Název a evidenční číslo Stavby: <b>II/605 a III/2365 Beroun rekonstrukce silnic</b> Název stavebního objektu/provozního souboru (SO/PS): <b>Vegetační úpravy - Středočeský kraj</b>	Číslo SO/PS / / číslo Změny SO/PS: <b>801.1/1</b>	Číslo ZBV: <b>15</b>
--	---	-------------------------

## Změnový list

**Věc: II/605 a III/2365 Beroun, rekonstrukce silnic  
Vyjádření autorského dozoru k ZBV č. 15 – SO 801 vegetační úpravy**

Přehledná situace se zaměřením  
ploch a rozprostřornid  
k akci:  
"11/605 a 111/2365 Beroun, rekonstrukce silnic"

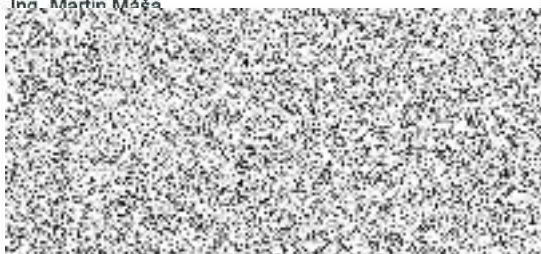
V dokumentaci PDPS byly do stavebního objektu zahrnuty plochy v rozsahu jen nejnútnejších úprav okolního terénu za nově osazeným obrubníkem. Projektant v PDPS totiž předpokládal souběžnou výstavbu chodníků a cyklostezky v rámci souvisejícího objektu zajišťovaného Městem Beroun. Realizace tohoto souvisejícího projektu se však zdržela a nedošlo proto k zahájení a souběžné výstavbě. Jednotlivé stavbou dotčené plochy v místech budoucího chodníku bylo nutné uvést do stavu odpovídajícímu dokončené stavbě. Rozsah stavebního objektu byl na místě konzultován a upřesněn objednatel související stavby (Město Beroun), za účasti zástupců investora a autorského dozoru. Provedené práce (rozprostření ornice) byly geodeticky zaměřeny (viz. příloha 08). ZBV15 pro tento objekt řeší pouze rozprostření ornice a následné osetí. Plochy zámkové dlažby byly řešeny v ZBV13 v rámci skutečnosti SO 158.1, plochy doplněného recyklátu a krajnic a dlažby v křižovatkách jsou řešeny v ZBV 10 v rámci skutečnosti SO 101.

nově rozprostř.ornice
plocha č.1	162 m <sup>2</sup>
plocha č.2	47 m <sup>2</sup>
plocha č.3	31 m <sup>2</sup>
plocha č.4	21 m <sup>2</sup>
plocha č.5	73 m <sup>2</sup>
plocha č.6	89 m <sup>2</sup>
plocha č.7	316 m <sup>2</sup>
plocha č.8	234 m <sup>2</sup>
plocha č.9	76 m <sup>2</sup>
plocha č.10	924 m <sup>2</sup>
plocha č.11	125 m <sup>2</sup>
plocha č.12	59 m <sup>2</sup>
plocha č.13	142 m <sup>2</sup>
plocha č.14	19 m <sup>2</sup>
plocha č.15	7 m <sup>2</sup>
plocha č.16	177 m <sup>2</sup>
plocha č.17	110 m <sup>2</sup>
plocha č.18	76 m <sup>2</sup>
plocha č.19	78 m <sup>2</sup>
plocha č.20	206 m <sup>2</sup>
plocha č.21	64 m <sup>2</sup>
plocha č.22	39 m <sup>2</sup>
plocha č.23	11 m <sup>2</sup>
plocha č.24	18 m <sup>2</sup>
plocha č.25	59 m <sup>2</sup>
plocha č.26	81 m <sup>2</sup>
plocha č.27	4 m <sup>2</sup>
plocha č.28	9 m <sup>2</sup>
plocha č.29	58 m <sup>2</sup>
plocha č.30	29 m <sup>2</sup>
<b>CELKEM</b>	<b>3344 m<sup>2</sup></b>
